Proyecto: LM-PI-USVT-001-15

Inspección de Seguridad Vial enfocada a ciclistas y peatones en la Ruta Nacional 4. Tramo Bajos de Chilamate - Intersección Ruta 32

Unidad de Seguridad Vial y Transporte

San José, Costa Rica
Enero, 2015

Figura 20. Falta de facilidades peatonales. Escuela Tigre.
Fuente: Lanamme (Agosto, 2014)

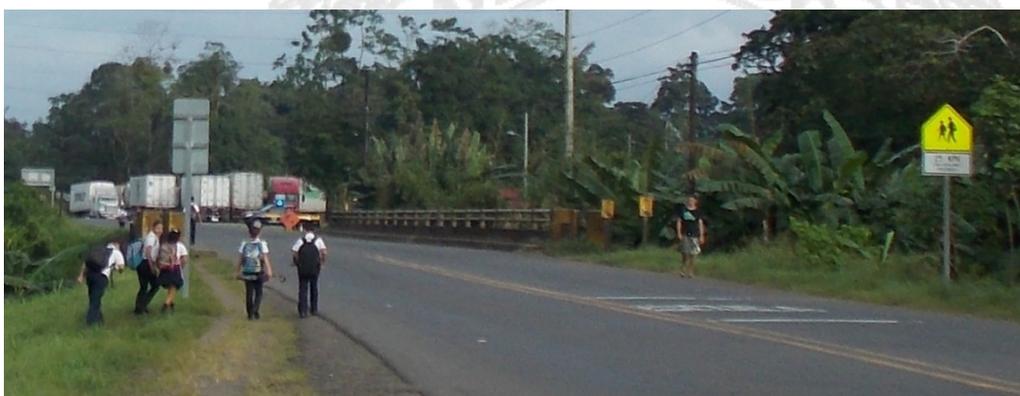
Uno de los lugares más críticos en el tramo, debido al tipo de peatones, corresponde a la Escuela de Tigre. En este sitio se observaron escolares caminando hacia la escuela sin la supervisión de adultos y sin facilidades peatonales.

El puente no cuenta con un lugar adecuado para el paso de peatones, por lo que es recomendable, la construcción de puentes peatonales a ambos lados del puente sobre el Río Tigre y la construcción de las respectivas aceras, principalmente en el tramo que conecta la escuela con la población cercana. También es recomendable la realización para la construcción de pasos peatonales en este sitio. En el corto plazo es recomendable la colocación de semáforos intermitentes para alertar a los conductores sobre la presencia de escolares en la zona.

Figura 33. Tránsito de ciclista con un niño contra vía en zona escolar. Sector escuela Cristo Rey. Fuente: Lanamme (Agosto, 2014)

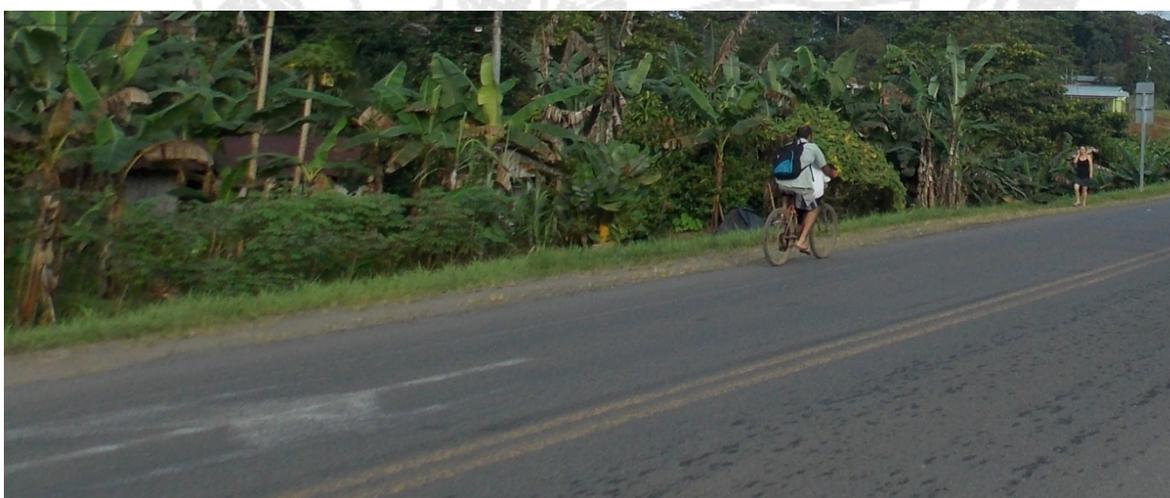
Respecto al comportamiento humano, se observaron ciclistas viajando contravía, es decir, al costado izquierdo de la vía. Nabors, Gibbs, Sandt, Rocchi, Wilson, & Lipinski (2007) identificaron el manejar contravía como una de las maniobras comunes en accidentes con ciclistas, el hecho de que ciclistas circulen contravía podría generar riesgos aún mayores en intersecciones y accesos vehiculares dado que los conductores no esperan ciclistas arribando por el lado derecho en posiciones donde los conductores de vehículos motorizados (motoristas) no esperan a los ciclistas.
